改善箇所説明図

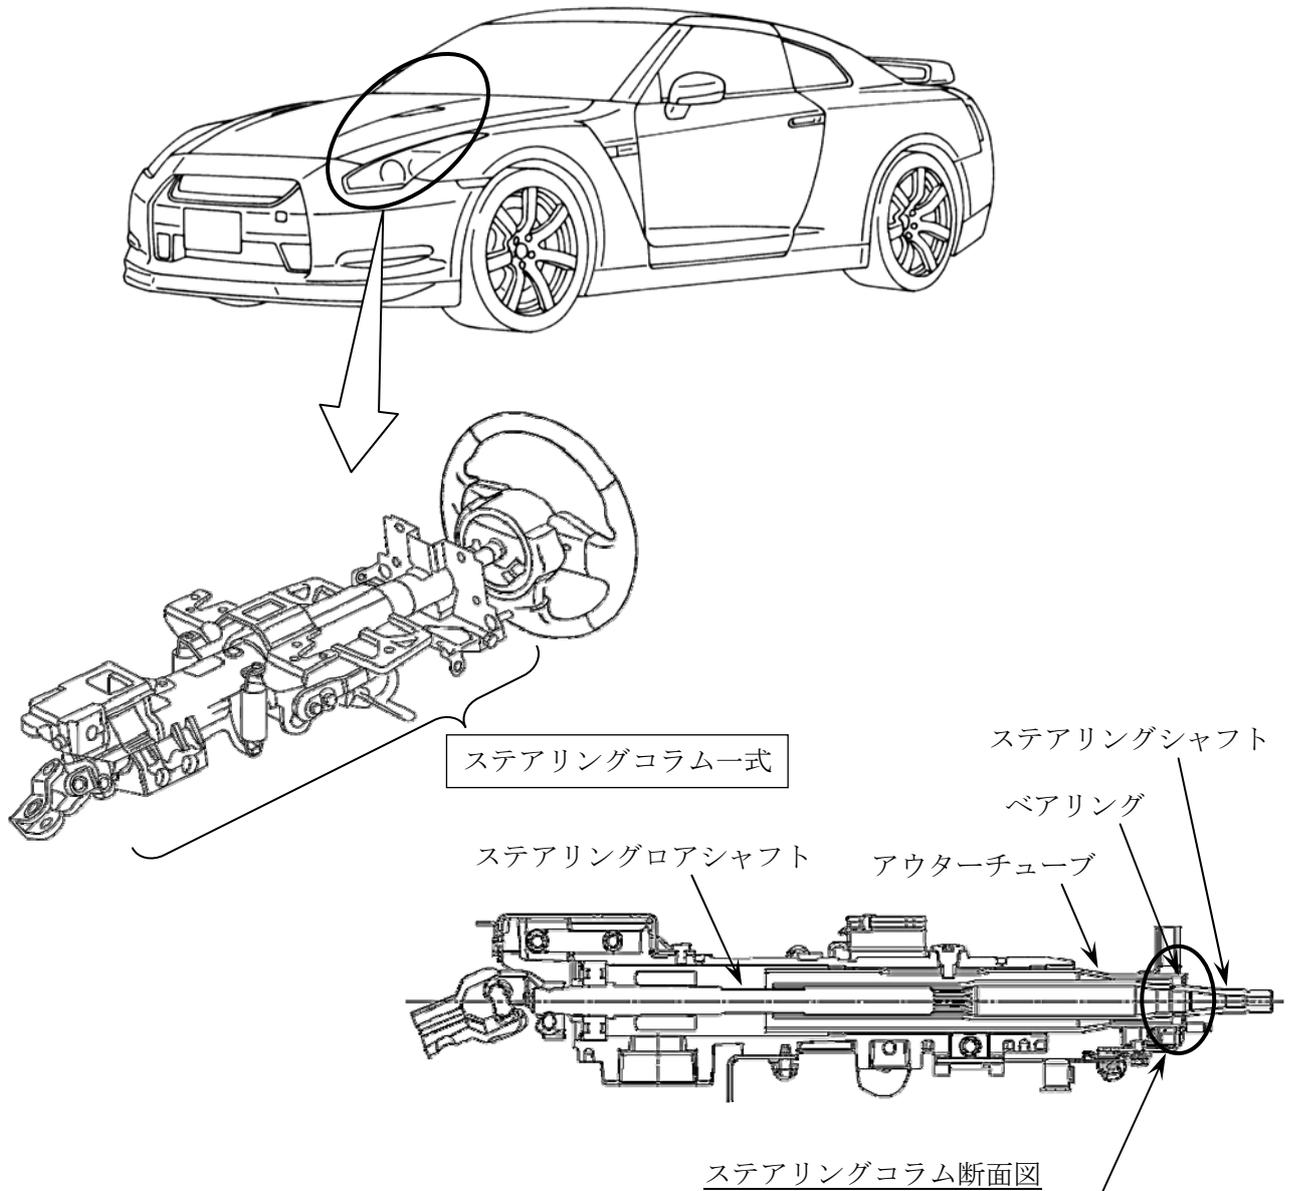
基準不適合発生箇所

ステアリングコラムにおいて、アウターチューブの真円度が不適切なため、内側のベアリングに掛かる荷重が不均一なものがある。そのため、そのまま使用を続けると、ベアリングが破損してハンドルの上下方向のガタが大きくなり、最悪の場合、ハンドル前後方向の固定ができなくなるおそれがある。

改善の内容

全車両、当該ステアリングコラム一式を良品と交換する。

識別：銀色のシールをモデルナンバープレートの右横に貼り付ける。
